**KLOKNERŮV
ÚSTAV
ČVUT V PRAZE**

V Praze dne 10. 6. 2020
Č.j.: 62/20/31911/JK

Věc: Vyjádření k řešení problematiky vazníků haly EKOVA ELEKTRIC a.s.

Obr. 2 – Schéma uspořádání vazníku. Popis vyztužení kabely a rizikových míst z hlediska koroze.

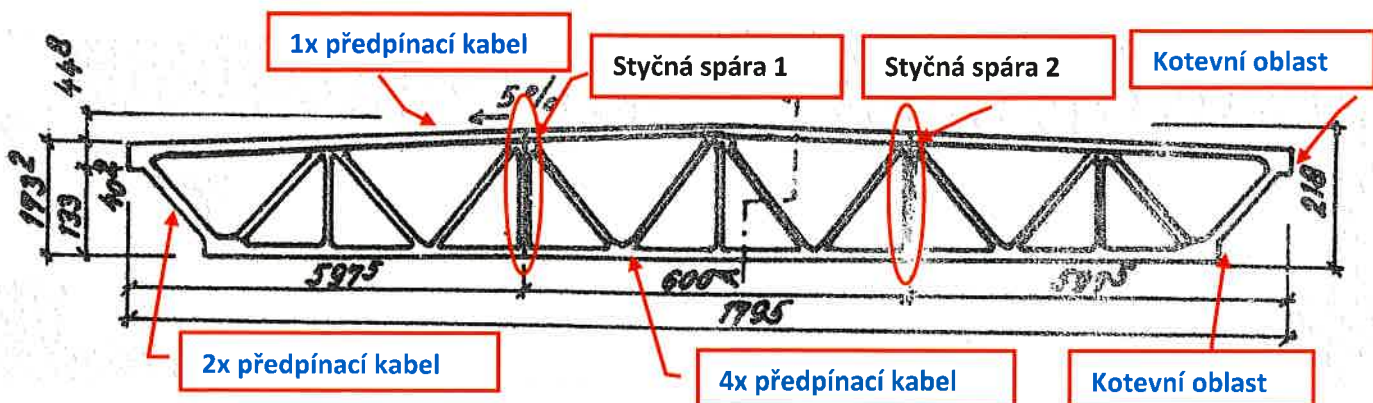
- a) Z konstrukčního řešení vazníku plyne, že o jeho statické spolehlivosti rozhoduje primárně předpínací výztuž ve spodní pásnici (viz obr. 2).
- b) Z dostupné dokumentace vyplývá, že se jedná o konstrukci s plně předpjatým průřezem spodní pásnice.

- e) Z korozního hlediska jsou u vazníků tohoto typu rizikové 2 styčné spáry (viz obr. 2), trhliny, kotevní a podkotevní oblasti.
- f) V případě poklesu předpínací síly nad výpočtem stanovenou úroveň (např. z důvodu dotvarování betonu, relaxace výztuže, nedostatečné předpětí již při výrobě, překorodování části či celé výztuže atd.) mohou v konstrukci vznikat trhliny, případně se rozevírají styčné spáry. **Pro plně předpjaté průřezy je tento stav nepřijatelný.**
